Občina Trzin

**STALIŠČA DO PRIPOMB JAVNOSTI  
K ČETRTIM SPREMSEMBAM IN DOPOLNITVAM ODLOKA O OBČINSKEM  
PROSTORSKEM NAČRTU OBČINE TRZIN - IZVEDBENI DEL  
za enoto urejanja prostora NT-18**

april 2024

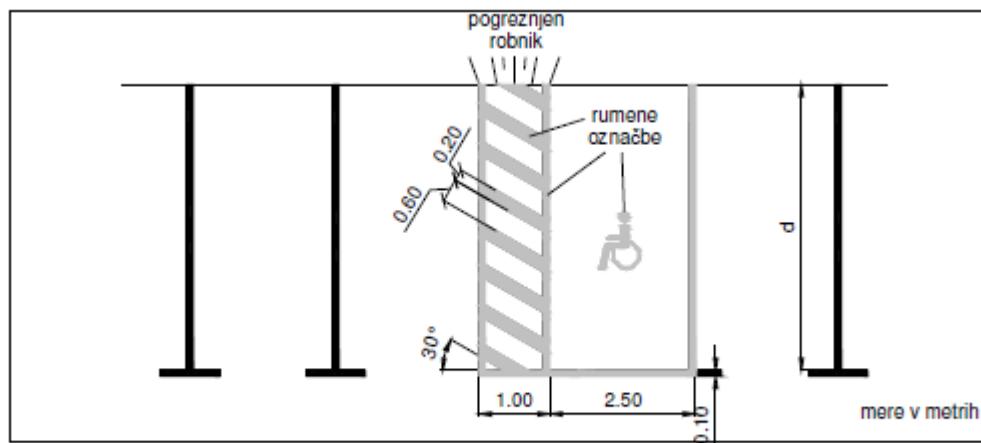
2. Širina nadstreška 3,35 m na račun ohranitve zelenega pasu ni ustrezna. Pri širini 3,35 m, stebrih 2x 15 – 20 cm in prostoru za avto širine 2,5 m ostane prehoda med stebrom in parkiranim avtom 45 – 55 cm. Treba je dat nadstrešek čez vse. Tudi vsi, ki so že izvedeni so čez vse.

**Pojasnilo:** Smiselno je, da je ob parkirnem mestu standardne širine 2,5 m še min. 1 m pokrite in tlakovane površine (tudi zaradi dostopnosti za funkcionalno ovirane). Določi se pas zelenih površin minimalno 40 cm, kar pomeni, da je širina nadstreška do največ 3,95 m.

**Stališče 1C-2** Priporoča se deloma upošteva. V katalogu se popravi določila glede nadstrešnic.

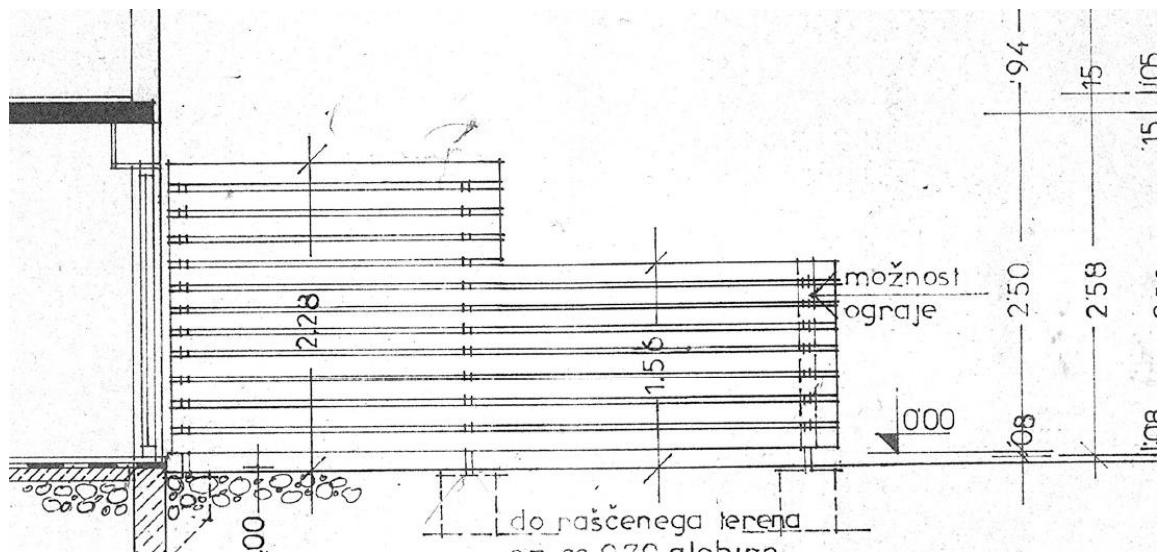
1. Obstojče ograje imajo horizontalno postavljene deske z zamikom. Zakaj in čemu bi sedaj to spremenili na vertikalno? S takim posegom se samo poudarja spremembe med objekti ki bodo renovirani in tistimi ki ne bodo. Obvezno horizontalno, vzorec pa obvezno ali obstoječ ali polno.

**Pojasnilo:** Želja po enotnih rešitvah je bila med sodelujočo javnostjo jasno izražena. Ohrani se horizontalna členjenost ograj, ostanejo variacije v širinah, razmiku, materialih in barvi.

**Stališče 1D-1:** Pri pombe se upošteva. V katalogu se popravi določila glede oblikovanja ograj.

#### F. Prostor med garažo in stavbo

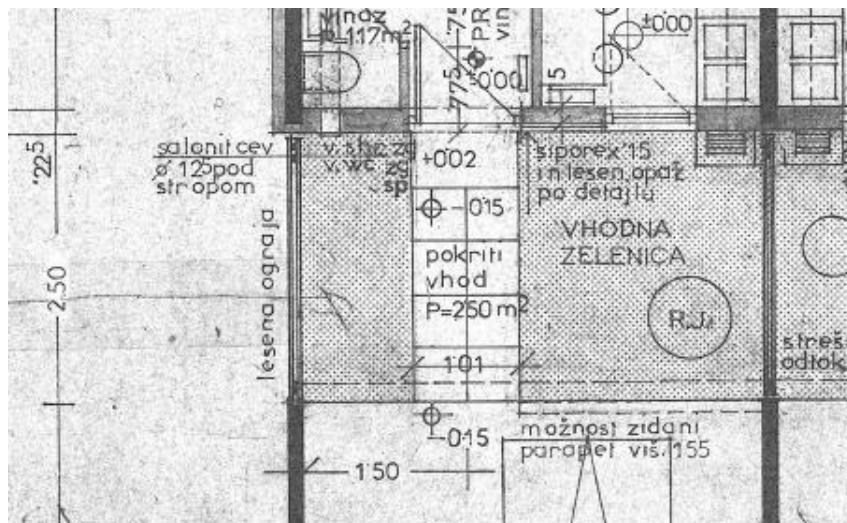
1. Opredeliti se je potrebno do nadstrešitve atrija med garažo in stavbo. Včasih se je atrije pokrivalo v okviru vzdrževanja, sedaj ne več, kar pomeni da je prenova teh nadstreškov lahko problem.

**Pojasnilo:** Pokrivanje atrijev je še vedno mogoče. Ker atriji prvotno niso bili zajeti v bruto tlorisne površine objekta, se atrij pokrije v okviru rekonstrukcije/prizidave, če gre za del toplotnega ovoja objekta (notranji prostor). Če se pokrije v smislu pomožnih površin se atrij zapre kot stavba za funkcionalno dopolnitev kot nezahteven objekt. V katalogu se doda določila glede pokrivanja atrijev.

**Stališče 1F-1:** Pripomba se upošteva, kar se opredeli v katalogu pod poglavjem tehnične naprave in zunanja oprema.
